בית ספר אמית חטיבה צעירה-ישיבה תיכונית חדשה

סיכום מבדק שנתי-מבדקי בטיחות מנהל חינוך

תאריך המבדק-ה' 2/3/2023

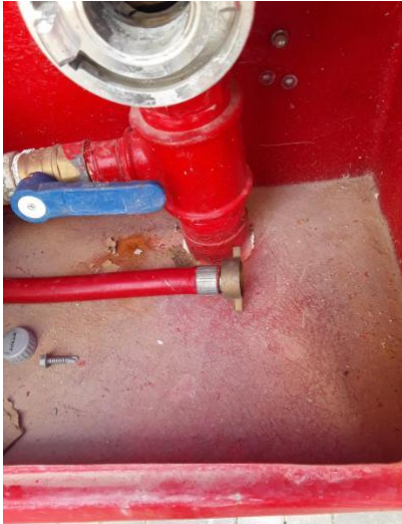
החצר תהיה נקייה ממפגעי בטיחות קבועים או זמניים, ללא בליטות או שקעים, ולא יישארו 1-טריבונוט ישיבה-מסמרים בולטים, ברזל עגול- - - חלקים בולטים יהיו עם הגנה עליהם 3.1-2/3/2023 12: 03-תשתיות-. בה מכשולים או פסולת מכל סוג .

למבנה קיים - לכל הפחות שני שערים ברוחב 2.2 מטר כל אחד ושער רכב חירום ברוחב 4.5 מטר -1-שער במגרש ספורט-שערים ניתנים לשליפה- - - - -
רצוי שכיוון הפתיחה יהיה כלפי החוץ...-שערים-3.32-2/3/2023 12: 07

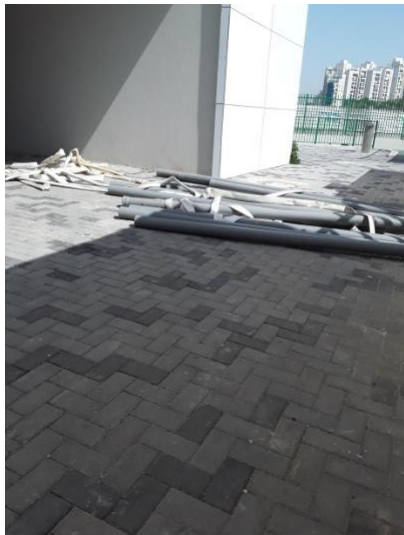
ציוד הכיבוי ומטפי הכיבוי יהיו שלמים, תקינותם ומקומם בהתאם להוראת גילוי וכיבוי אש -1-ארון כיבוי אש-צינור כיבוי אש לא מחובר לברז- - - - -
4.4-2/3/2023 12: 12-ציוד ומטפי כיבוי אש-בהתאם לדרישות מכ"ר 523, יבדקו פעם בשנה לכל הפחות. בכל מוסד חינוכי ימצא מערכות גילוי וכיבוי אש בהתאם לדרישות מכ"ר 523
